Avis IRSN/2017-00351

Objet : CEA/Cadarache  
INB n°24 - Cabri  
Premier essai expérimental actif de la boucle à eau sous pression

Figure 1 - Schéma du hall du réacteur (vue en plan)

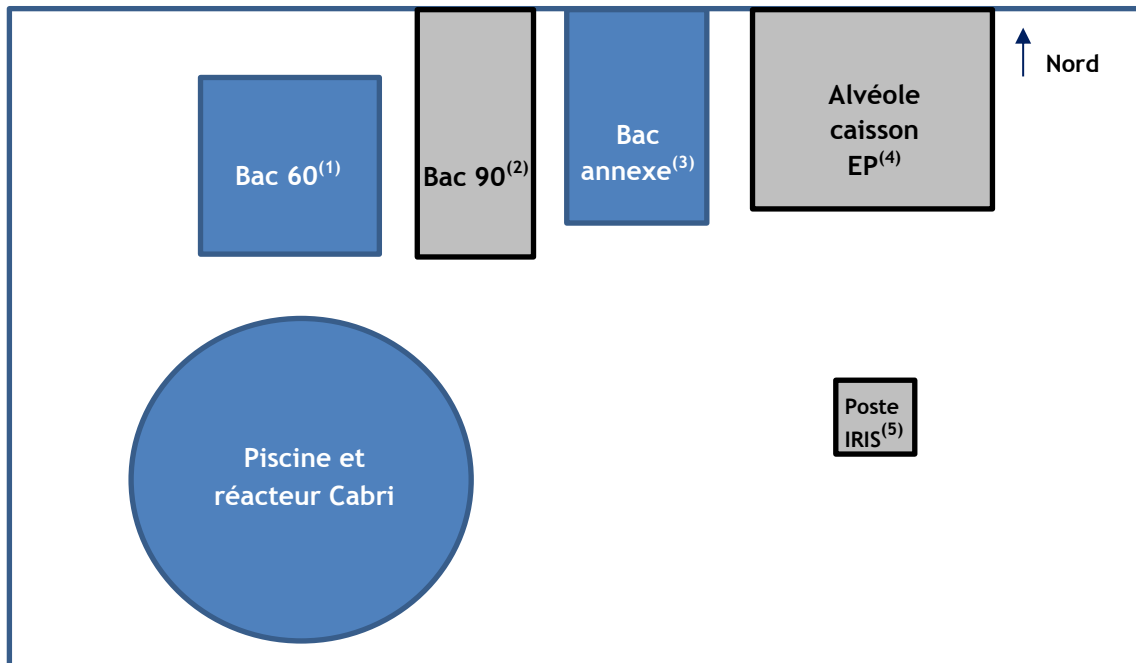
Le transfert des assemblages combustibles du cœur, depuis la piscine du réacteur vers le bac d'entreposage sous eau appelé « bac annexe » (cf. figure 1 en annexe 1), est effectué à l'aide d'un emballage de transport dénommé « château X », manutentionné au moyen du pont roulant du hall du réacteur.

La première modification n'appelle pas de remarque particulière étant donné en particulier l'efficacité, en terme d'épuration, des adsorbants minéraux retenus et l'avantage que leur mise en œuvre présente au regard de la moindre production d'hydrogène de radiolyse lors de leur entreposage en conteneur étanche dans le bac 60 (cf. figure 1 en annexe 1) en comparaison des résines échangeuses d'ions.

Figure 3 - Schéma de l'emplacement du poste de reprise

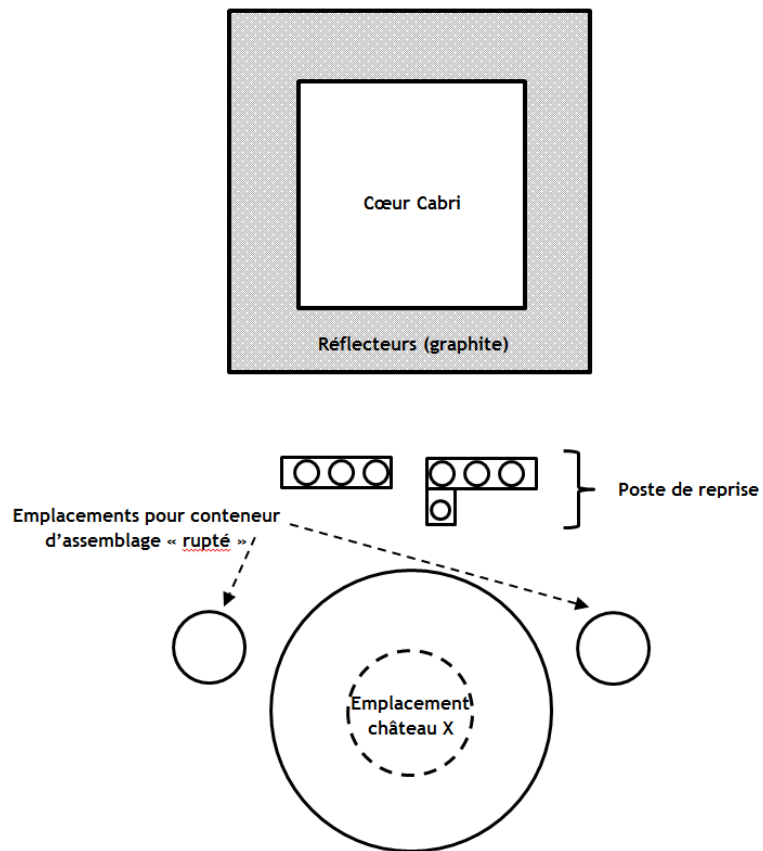
Ainsi, le CEA retient, dans la mise à jour du rapport de sûreté, la situation incidentelle de basculement, puis de chute, des assemblages entreposés dans le poste de reprise ou dans les emplacements prévus pour les assemblages « ruptés ». Cette situation ne correspond *a priori* pas à celle considérée dans l'étude de criticité transmise par le CEA en support de la démonstration de sûreté présentée dans la mise à jour du rapport de sûreté, cette étude modélisant la chute dans le poste de reprise d'un assemblage en cours de manutention. Les différences identifiées portent en particulier sur les modalités de prise en compte des conditions de réflexions neutroniques liées à la proximité des éléments réflecteurs en graphite du cœur et du poste de reprise (cf. figure 3 en annexe 1). L'IRSN a toutefois vérifié que la réflexion apportée par ces éléments réflecteurs n'est pas susceptible d'induire un risque de criticité en cas de regroupement des assemblages combustibles chutés. **En tout état de cause, l'IRSN considère que le CEA devrait préciser la situation incidentelle étudiée dans le rapport de sûreté et justifier les hypothèses de réflexions neutroniques considérées dans l'étude de criticité associée. Ceci fait l'objet de l'observation n°1 formulée en annexe 4 au présent avis.**

Le CEA devrait préciser, dans le rapport de sûreté, la situation incidentelle de « chute d'assemblages entreposés sur le poste de reprise ou dans les emplacements pour assemblages ruptés » et justifier les hypothèses de réflexions neutroniques considérées dans l'étude de criticité associée.
